VILLE DE CINEY

EXTRAIT DU REGISTRE AUX DELIBERATIONS
DU COLLÈGE COMMUNAL

**OBJET : 03. permis d'urbanisme - n° C1215 - S.P. [REDACTED] la
transformation avec extensions de granges en 7 logements à Pessoux - Octroi conditionnel**

Dossier n° C1215

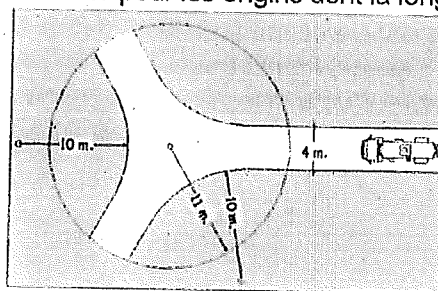
1) Implantation et chemins d'accès : A rectifier.

1.1 Pour les bâtiments à plus d'un niveau, les véhicules des services d'incendie doivent pouvoir atteindre, en un point au moins, une façade donnant accès à chaque niveau en des endroits reconnaissables.

La façade principale étant peu accessible (via une voirie privative se situant à ± 15 m de la façade), il y aura lieu d'aménager un endroit où un engin aérien puisse stationner (4 m de large au moins) et accéder sans difficulté à celle-ci (façade).

Séparations entre compartiments :

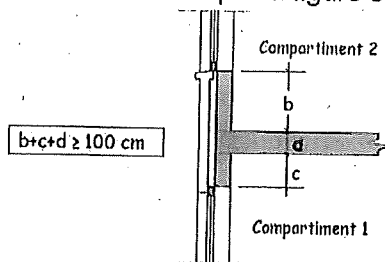
3.4 Façades : **Non conforme.**

Les montants constituant l'ossature de façade (façade légère) sont fixés à l'ossature du bâtiment à chaque niveau. Ces fixations doivent présenter R 60 ou être protégées R 60 contre un incendie présent dans le compartiment attenant et inférieur.

Le joint linéaire contre la façade est fermé afin qu'aucune fumée froide ne puisse s'immiscer entre la façade et les parois de compartiments.

En cas d'incendie dans un compartiment, aucune flamme, aucun gaz inflammable ou aucune fumée ne peut pénétrer dans le compartiment inférieur ou supérieur via les allèges, linteaux, trumeaux ou via la liaison de l'élément de façade au plancher.

Dans ce contexte, afin de prévenir la propagation de l'incendie par les façades entre compartiments situés à des niveaux qui se superposent, nous recommandons vivement une distance d'au moins égale à 1 m entre les baies vitrées et comme l'indique la figure suivante :
